## SMLOUVA O DÍLO – Dodatek č. 1

„Rekonstrukce a modernizace učebny přírodních věd č. 460 a jazykové učebny č. 461 – stavební práce“

<b>Změnový list č. 1</b>		<b>7.9.2022</b>
<b>Popis a zdůvodnění změn k oceněnému výkazu výměr SoD</b>		
<b>Akce :</b>	<b>Rekonstrukce a modernizace učebny přírodních věd č. 460 a jazykové učebny č. 461 – stavební práce CZ.07.4.67/0.0/0.0/19_073/0002216</b>

<b>Změnový list č. 2</b>		<b>7.9.2022</b>
<b>Popis a zdůvodnění změn k oceněnému výkazu výměr SoD</b>		
<b>Akce :</b>	<b>Rekonstrukce a modernizace učebny přírodních věd č. 460 a jazykové učebny č. 461 – stavební práce CZ.07.4.67/0.0/0.0/19_073/0002216</b>

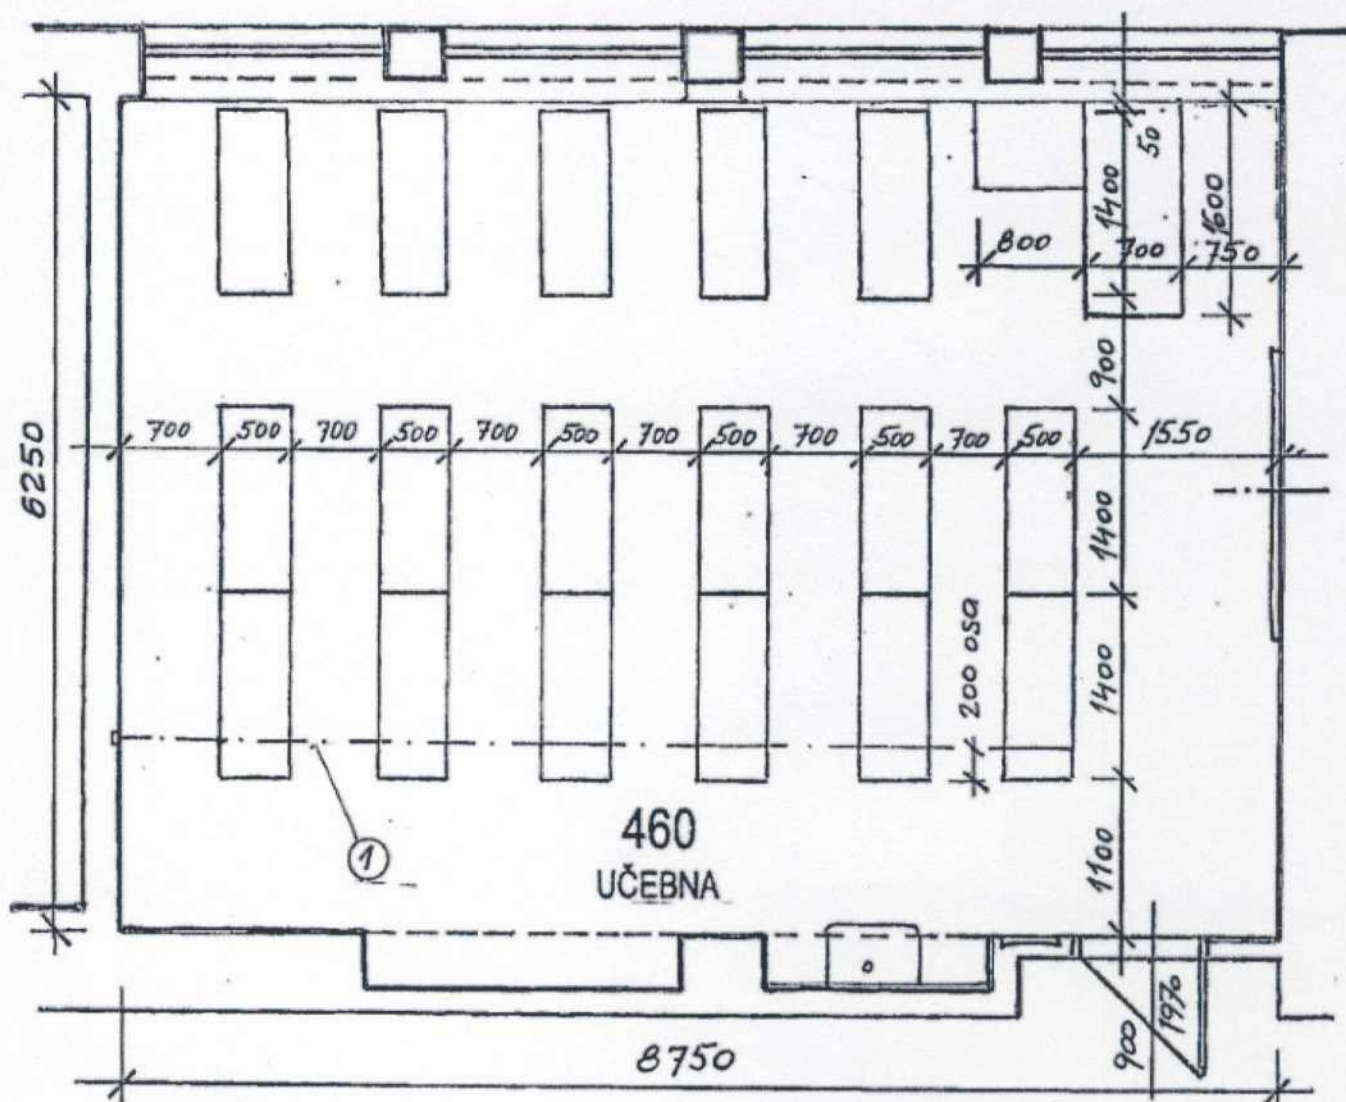
<b>Popis, specifikace a důvod změny</b>
<p>V důsledku rozporů mezi skutečností a předpokladem projektové dokumentace, tedy zadání, které vycházelo z historických původních PD, a v návaznosti na dodatečné provedení sond, které potvrdily nemožnost umístění zásuvek do podlahových krabic, došlo ke změně původního řešení (zásuvky budou nově namontovány na stoly, upraveno rozmístění stolů v místnosti č. 460, kabelová trasa v podlaze bude nově umístěna v jedné široké a hlubší drážce).</p> <p>Tato změna je provedena především kvůli zajištění funkčnosti díla.</p> <p>Jedná se o změnu závazku ze smlouvy na veřejnou zakázku, jejíž potřeba vyvstala v souladu s čl. 19.4.6.1 odst. 4 Pravidel pro žadatele a příjemce vydanými v rámci Operačního programu PRAHA – PÓL RŮSTU ČR, jelikož danou skutečnost nemohl zadavatel s náležitou péčí předvídat.</p>

ZMĚNA č.1a VII.2022
